# VKPC 95898

Termékinformáció – 2011. március

**TOVÁBBFEJLESZTETT JÁRMŰGYÁRTÓI (OE)/SKF KIALAKÍTÁS  
VKPC 95872 felváltva a VKPC 95898-val**

OE #: HYUNDAI / KIA 25100 2B000 felcserélve a 25100-2B700-val.

VKPC 95898

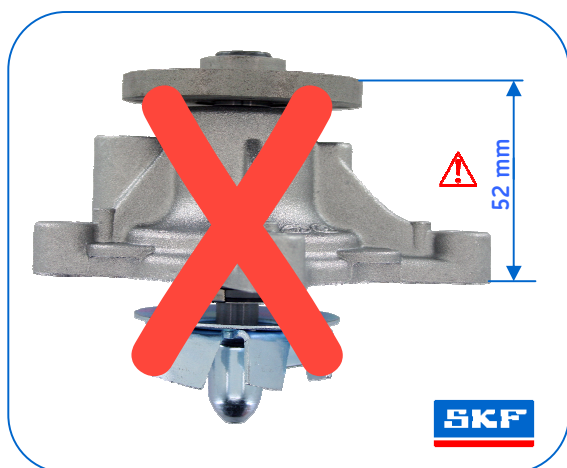
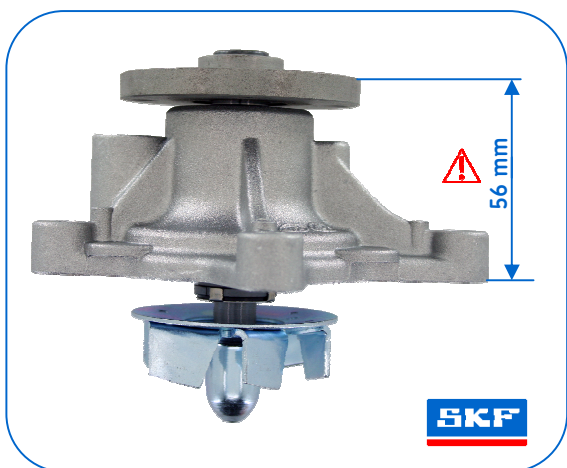
A HYUNDAI a korai modelljei tekintetében megváltoztatta a vízszivattyú kialakítását.

A HYUNDAI leállította a 2000-2006. közötti modelljeihez tartozó régi kivitelű vízszivattyúk (mely megfelel a VKPC 95872-nek) kiszállítását. A HYUNDAI javasolja a régi vízszivattyúk újabb kivitelűre történő cseréjét a szíjtárcsával együtt, mely így biztosítja a szíj megfelelő helyzetét és megvezetését is.

## RÉGI KIALAKÍTÁS

## ÚJ KIALAKÍTÁS ✓

## Szíjtárcsa új kialakítása ✓

A járműgyártó specifikációinak betartása érdekében annak régebbi modelljeihez az SKF a Hyundai előírásoknak megfelelő vízszivattyúkat szállítja szíjtárcsával együtt.

Új szíjtárcsa szükséges a megfelelő szíjhelyzet biztosításához
